**AVIS RELATIF À LA PROTECTION
CONTRE LES EVENTUELS EFFETS NOCIFS ET NUISANCES
PROVOQUÉS PAR LES RAYONNEMENTS NON IONISANTS
GÉNÉRÉS PAR DES ANTENNES ÉMETTRICES STATIONNAIRES**

Commune : ENGHIEN - Exploitant : ORANGE

Référence exploitant : 004C1_5/30661C1_5/40661C1_5/50661C1_5

Rapport n° 2325 / 2025

Figure 1 : Vue en plan des lieux de séjour et des points de contrôle

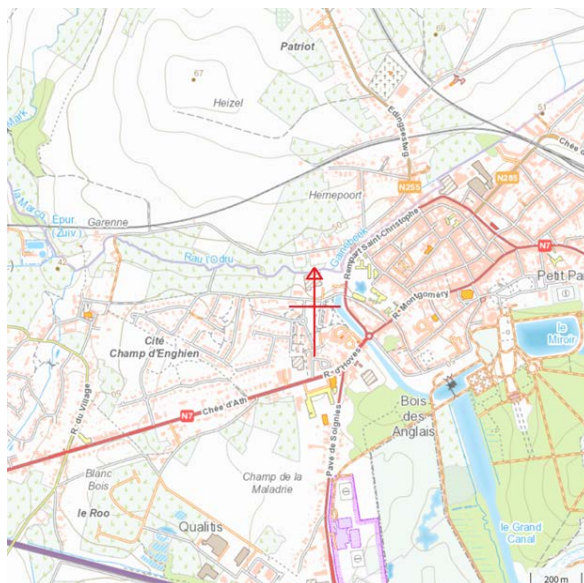
Les fréquences d'émission, la puissance rayonnée par chacune des antennes et leur gain permettent de déterminer le rayon de la zone à analyser. Tout dépassement de la limite par installation est exclu en dehors de cette zone. Le tableau 2 reprend les 35 LS² pour lesquels l'indice d'exposition est le plus élevé. Les différentes colonnes indiquent :

- le numéro du point de contrôle repris sur un des plans de la figure 1;
- le numéro du LS dans lequel se trouve le point de contrôle de la 1^{ère} colonne ;
- l'atténuation d'obstacle prise en compte pour le calcul de l'indice d'exposition dans le LS ;
- le résultat du calcul de l'indice d'exposition.

En ce qui concerne les antennes de l'installation mentionnées dans le tableau 1, la distance maximale à laquelle la limite pourrait être atteinte, à l'extérieur, est égale à 76,1 m. S'il n'y a pas de LS à une distance inférieure, les antennes respectent forcément la limite d'immission.

Dans le cas des LS situés à l'intérieur des bâtiments, une atténuation d'obstacle est prise en compte et il en résulte que la distance maximale à laquelle la limite pourrait être atteinte se réduit à 54,1 m.

Figure 2 : Vue en plan des installations d'antennes dans un rayon de 300 mètres autour de l'installation faisant l'objet de la demande d'avis

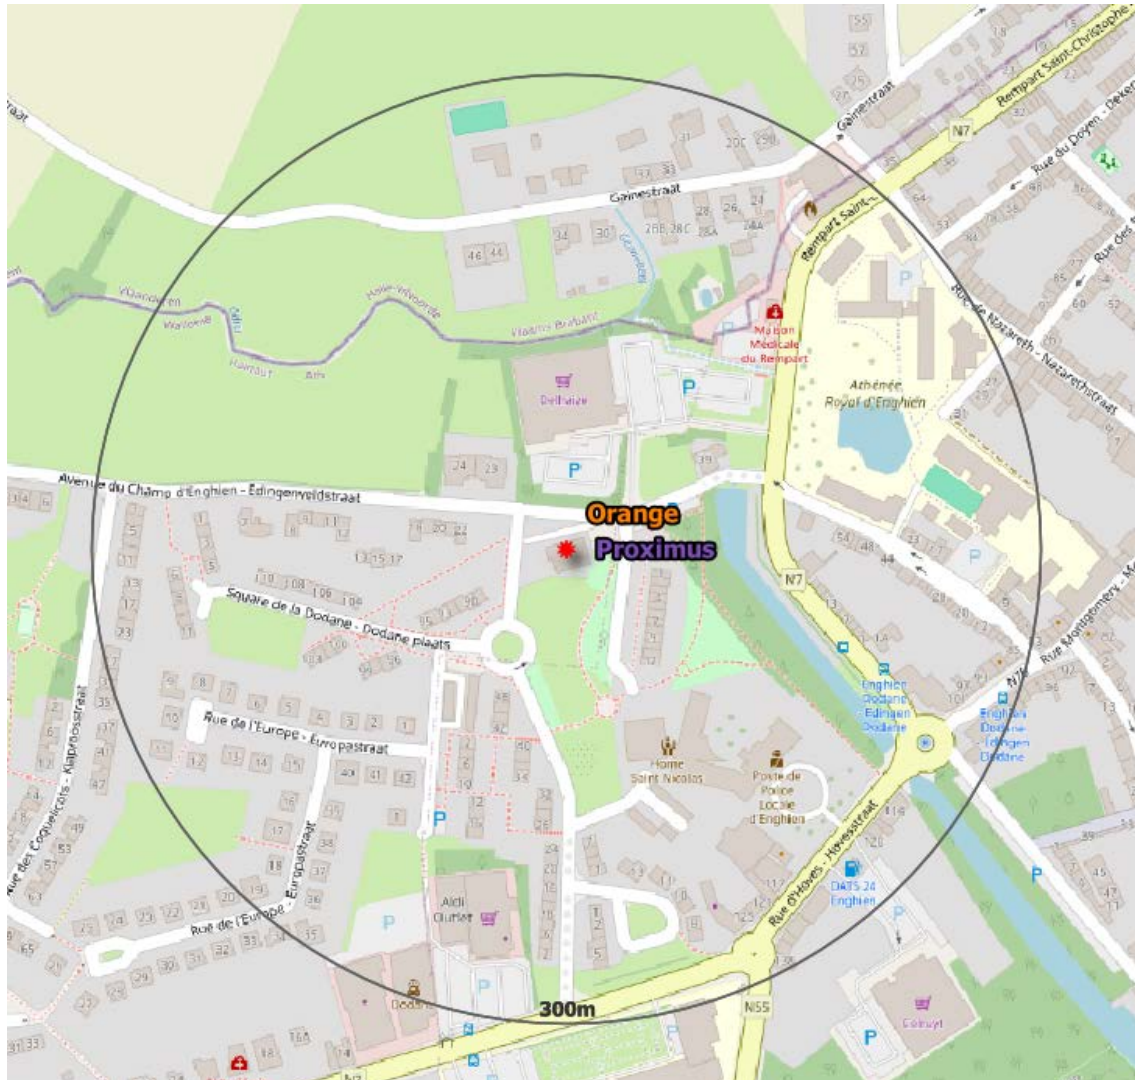
Le plan en projection verticale de la figure 2 indique la localisation des installations d'antennes émettrices stationnaires visées par le décret et situées dans un rayon de 300 mètres autour de l'installation référencée dans le paragraphe 2 et localisée au centre du cercle. Les données de localisation de ces antennes et les avis correspondant sont accessibles via le cadastre en ligne des antennes émettrices stationnaires⁸. Les installations prises en compte dans l'évaluation du respect de la limite cumulative sont les installations d'antennes émettrices déclarées en service par l'exploitant à la date du présent avis, à l'exception de l'installation référencée dans le paragraphe 2 et éventuellement d'autres installations ayant fait l'objet d'une demande d'avis à la même date et qui sont situées à l'intérieur de la zone de 300 mètres de rayon.

Compte tenu des considérations ci-dessus, il apparaît que l'intensité du rayonnement électromagnétique généré, dans les lieux de séjour situés dans un rayon de 300 mètres autour de l'installation référencée dans le paragraphe 2, par l'ensemble des antennes émettrices stationnaires de l'ensemble des exploitants du même site d'antennes émettrices stationnaires respecte la limite fixée à l'article 4, § 2 du décret.
